Sur la demande relative au renouvellement de l'autorisation d'exploitation de la carrière de talc IMERYS à LUZENAC

ANNEXES AU RAPPORT DU COMMISSAIRE ENQUÊTEUR

ANNEXE 1.1 -PROCES-VERBAL DE SYNTHESE DES OBSERVATIONS

PROCES VERBAL DE SYNTHESE

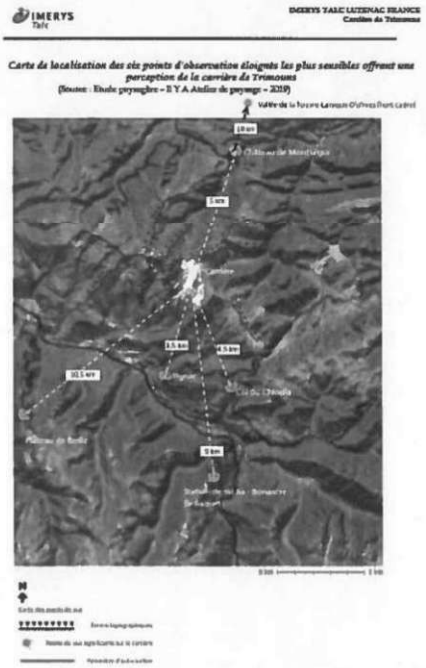
➔L'impact visuel a été abordé dans votre dossier avec les points d'observation éloignés les plus sensibles mentionnés sur la carte situé page 41 du « résumé non technique ».

Pour quelles raisons la situation du village de Comus (Aude) n'est pas prise en compte dans votre étude ? Pourtant, toutes les zones d'exploitation concernées par votre demande de renouvellement auront un impact visuel sur notre village (La zone du Pradas, la verse Sud➔220m de hauteur !! ainsi que la verse Nord)

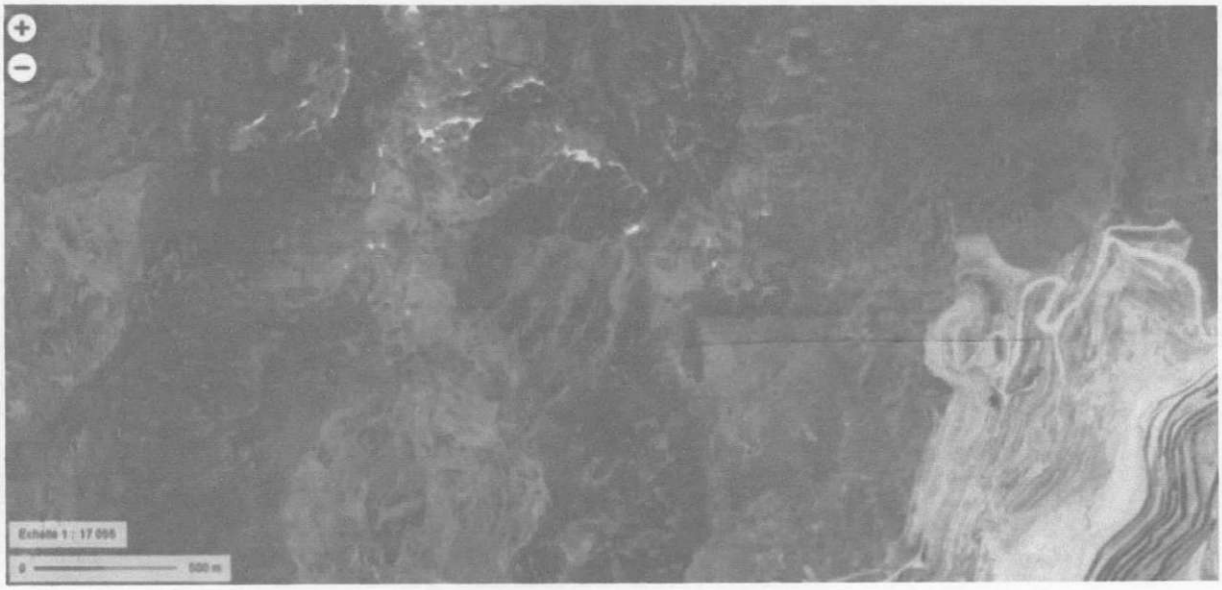
Ci-dessous photo Geoportail de 2015 des gorges du Trou de l'Ours (vu l'état des restes de plaques de neige ces photos ont été prises environ à la même époque de l'année, en juillet.

Il est d'ailleurs assez surprenant que le périmètre de la surface compensatoire du « Trou de l'Ours » ait été sérieusement réduite entre la page 304 et la page 306 sous le prétexte que : *« ...la présence d'un relief trop important et de zones escarpées limitant les possibilités d'intervention, ce facteur a été pris en compte pour préciser les zones de réouverture et d'entretien des milieux ouverts. Cela a été le cas, par exemple, pour les sites des Gorges du trou de l'Ours ou de la Tête du Bassin de Touyre »*

Ceci ressemble plus à une volonté forte de vouloir intervenir dans un milieu qui n'en a pas besoin, puisqu'il est en état naturel quasiment stable depuis 60 ans, en inventant de toute pièces une soi-disant fermeture des milieu. Le fait que ces

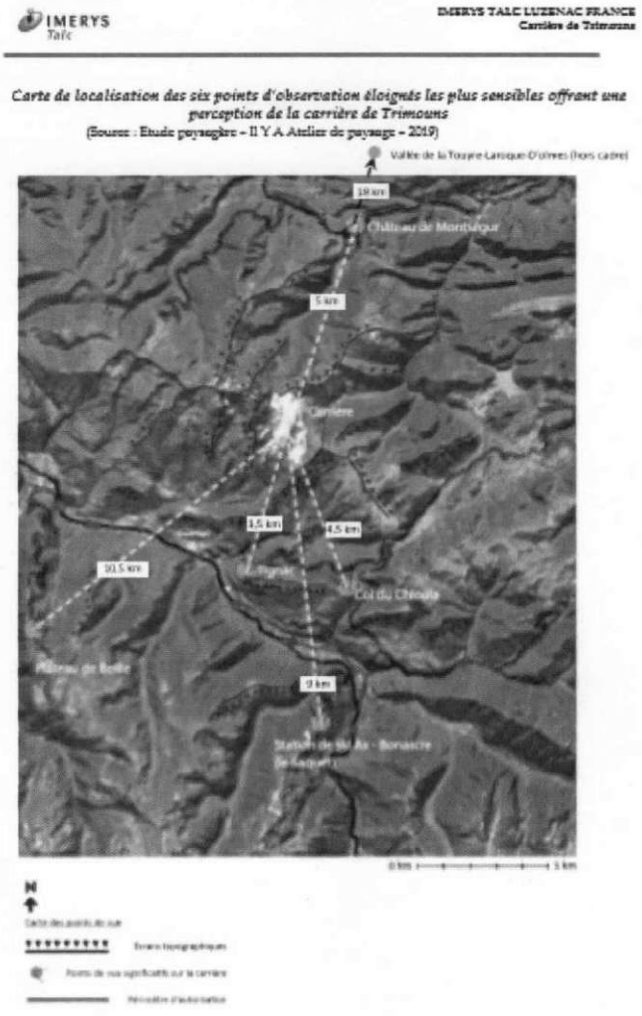
➔L'impact visuel a été abordé dans votre dossier avec les points d'observation éloignés les plus sensibles mentionnés sur la carte situé page 41 du « résumé non technique ».

Pour quelles raisons la situation du village de Comus (Aude) n'est pas prise en compte dans votre étude ? Pourtant, toutes les zones d'exploitation concernées par votre demande de renouvellement auront un impact visuel sur notre village (La zone du Pradas, la verse Sud➔220m de hauteur !! ainsi que la verse Nord)
